令和3年1月19日  
堺市

金岡北中学校ほか2校特別教室空気調和設備工事ほか  
監理業務の設計図書の訂正について（通知）

陵西中学校ほか1校特別教室空気調和設備工事に伴う電気設備工事

## 図面正誤表

工事名称	陵西中学校ほか1校特別教室空調和設備工事		
図面名称	動力設備 3階平面図		
A3縮尺	1/200	A1縮尺	1/100
堺市教育委員会 学校管理部 施設課	図面番号	E/O6

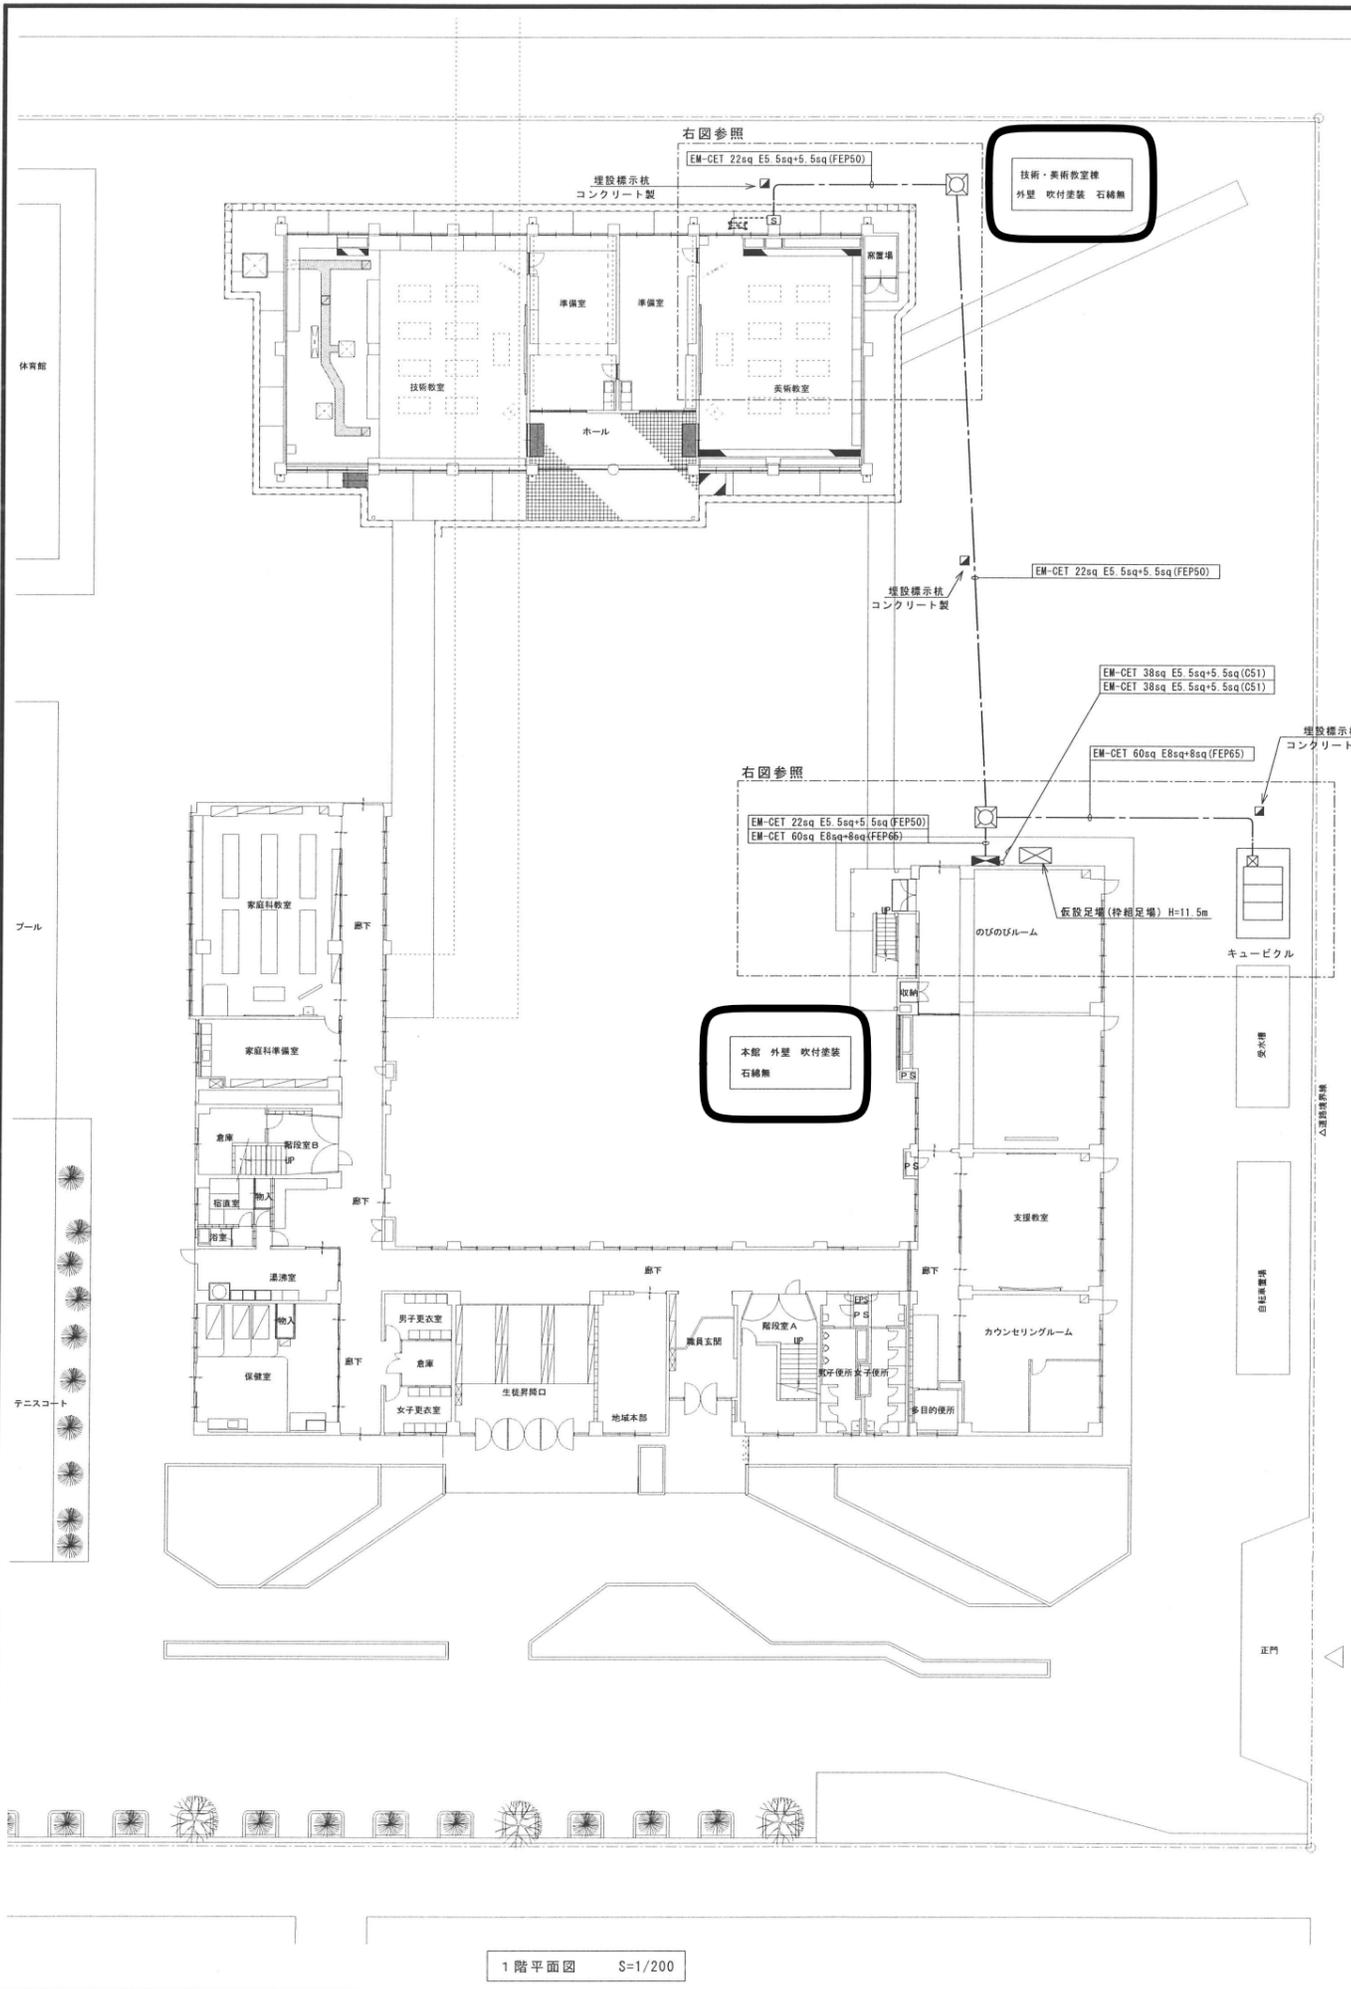
図面No.	図面名称	訂正箇所	誤	正	備考
E/06	動力設備 3階平面図	図面内 表記内容	空白	A棟 外壁 吹付塗装 石綿無 調理室 天井 化粧石膏ボード みなし処理	
E/08	動力設備 1階平面図・盤 結線図	図面内 表記内容	空白	技術・美術教室棟 外壁 吹付塗装 石綿無 本館 外壁 吹付塗装 石綿無	
E/09	動力設備 3階平面図	図面内 表記内容	空白	本館 外壁 吹付塗装 石綿無 廊下・理科室・理科準備室 家庭科教室 天井 化粧石膏ボード みなし処理
